Belangengroep "de Wolkenkrabber" Mook

Hierbij de zienswijze van belangengroep "De Wolkenkrabber" op het ontwerpbestemmingsplan Groesbeekseweg 19, zoals dat op 28 september 2020 ter inzage is gelegd op het gemeentehuis, zoals wij eerder hebben besproken met de wethouders Wienhoven en Peeters, in maart 2020.

Zienswijze van belangengroep “De Wolkenkrabber” op het ontwerpbestemmingsplan Groesbeekseweg 19.

foto 1. De afstand Vanaf het kruispunt Gen Gavinstraat tot de eerste negen (geel gemarkeerde vak) oostelijke parkeerhavens bedraagt 21,5 – 40 meter.

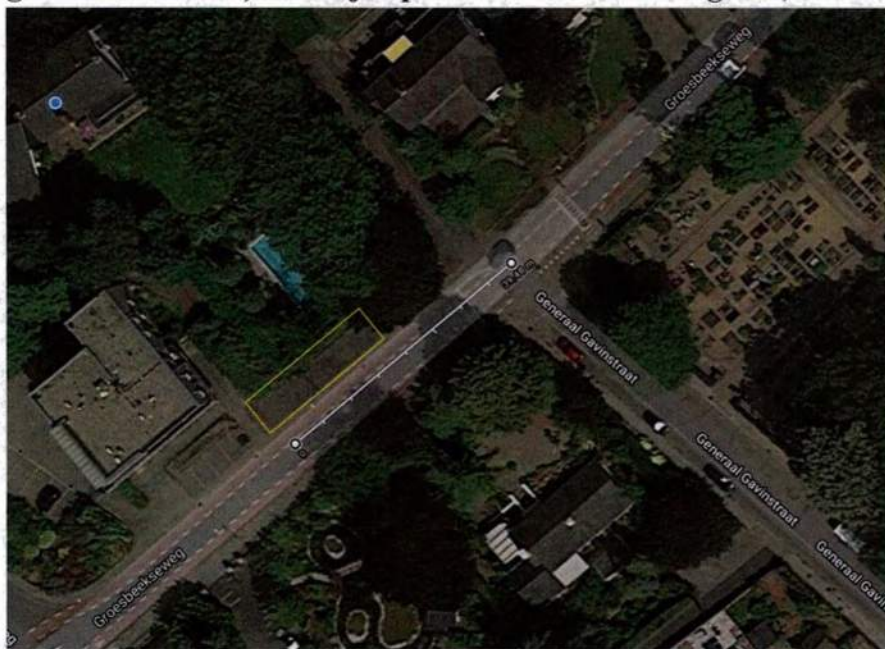
GEVAAR VAN HAAKSE PARKEERPLAATSEN AAN DE GROESBEEKSEWEG.

Bij het uitrijden vanuit haakse parkeerplaatsen moet de auto gebruik maken van beide weghelften, wat het uitparkeren bijzonder complex maakt. Vanuit de negen meest oostelijke parkeerhavens is het kruispunt Groesbeekseweg – Gen. Gavinstraat te overzien (zie foto 3), eerder niet (foto 4). Die kruising is 21,5-40 meter verwijderd van de negen meest oostelijke parkeerhavens (bron Google maps; zie foto1).

Auto's en vrachtwagens ($\pm$ oplegger) rijden vanaf de stuwwal > 30 km/uur bergafwaarts richting de haakse parkeerhavens, terwijl auto's pas goed zichtbaar zijn vanaf de Gen Gavinstraat die 21,5 meter verwijderd is van deze haakse parkeerhavens (foto 1). De beginsnelheid bergafwaarts vanaf dit punt is 30-60 km/uur. De remvertraging⁵ van een moderne vrachtwagen zonder oplegger is 8 m/s^2 en van een gewone auto 4 m/s^2 , op vlak terrein bij droog wegdek (zie onderstaande tabellen). Dat betekent dat de remweg van auto's varieert tussen >29 meter (droog wegdek) en >34 meter (nat wegdek), op een vlakke weg (zie tabellen), terwijl de remweg van vrachtwagens op een vlakke weg ongeveer het dubbele bedraagt. De afstand tussen het kruispunt Gen Gavinstraat en de eerste 9 parkeerhavens varieert van 22-40 meter (bron: Google maps), terwijl de remweg vanuit daar, bergafwaarts, buitengewoon krap is vooral voor (samengestelde) vrachtwagens. Kortom, vragen om problemen.
